川内原子力発電所1, 2号炉 運転期間延長認可申請に係るヒアリング
コメント反映整理表<耐津波安全性評価>

資料-6-3

2023年6月15日 九州電力株

川内1, 2号炉－耐津波安全性評価－1（R1）

図 津波監視カメラ設置用鉄柱に作用する津波荷重のイメージ

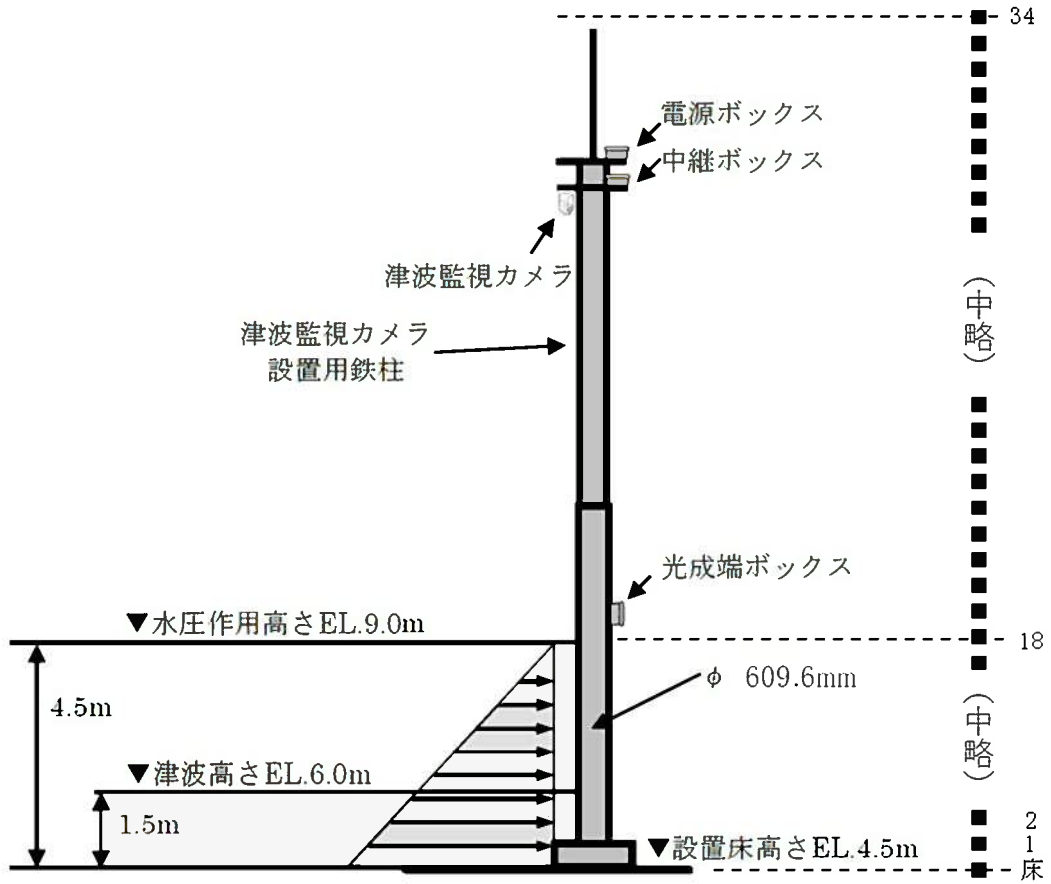
<p>タイトル</p>	<p>津波監視カメラの想定する荷重について、結果のみが記載されており、耐震評価時の最大許容荷重と同じ数値を用いている。耐震評価時と耐津波評価時では荷重の内訳が異なると考えられるが問題ないか、内訳と最大許容荷重の関係を追加し、説明すること。</p>															
<p>説明</p>	<p>川内2号炉の津波監視カメラの津波時に生じる荷重について以下に示す。</p> <p>1. 基礎ボルトの仕様 荷重の算出に用いたデータを表1に示す。</p> <p style="text-align: center;">表1 基礎ボルト仕様</p>

<p>2. 入力（荷重）条件 津波監視カメラは、取水ピットに設置されており、その外側を防護堤により囲まれていることから、直接、遡上波やそれに伴う漂流物による影響を受けることは考えにくい。しかし、津波時の保守的な評価として、入力津波である遡上波による波力及び漂流物の衝突の組合せ等を考慮した評価を実施している。自重及び雪荷重については、鉛直方向成分のみであり、床部（基礎ボルト部）に生じる曲げモーメント及びせん断力に寄与しないため、本計算において考慮する荷重の組合せは以下の通りとする。</p> <ul style="list-style-type: none"> ・遡上波による波力 ・漂流物による衝突荷重 ・風荷重 <p>(1) 遡上波による波力</p> <p>①津波監視カメラ設置用鉄柱に作用する津波荷重 津波監視カメラは取水ピット内に設置されていることから、設計に用いる遡上波の津波高さは、海水ポンプエリアの遡上波による津波高さとする。</p> <p>津波荷重P_tは、波力として作用するため、津波高さについて文献^(注)を参考に次式にて波力を三角形分布静水圧荷重に換算する。添付－1に津波荷重の作用イメージを示す。</p> <p>三角形分布静水圧荷重として算定した津波荷重P_tについては、添付－1に示すとおり分布して作用すると考える。</p>	項目	単位	仕様	基礎ボルトの評価温度	℃	40	基礎ボルト呼び径	—	M36	基礎ボルト本数	本	16	減肉量（直径）	mm	
項目	単位	仕様														
基礎ボルトの評価温度	℃	40														
基礎ボルト呼び径	—	M36														
基礎ボルト本数	本	16														
減肉量（直径）	mm

津波時に生じる荷重と最大許容荷重を比較した結果を表10に示す。耐津波評価の際は、長期最大許容荷重（引張： 111.5×10^3 [N]、せん断： 89.6×10^3 [N]）を1.5倍した短期最大許容荷重にて応力比を算出しているため、この短期最大許容荷重と発生荷重とを比較する。引張荷重及びせん断荷重のいずれにおいても、基礎ボルトでの発生荷重が短期最大許容荷重を下回っている。

以上より、津波監視カメラの基礎ボルトの評価において、最大許容荷重が津波時に発生した場合を仮定することは、保守的な評価となる。
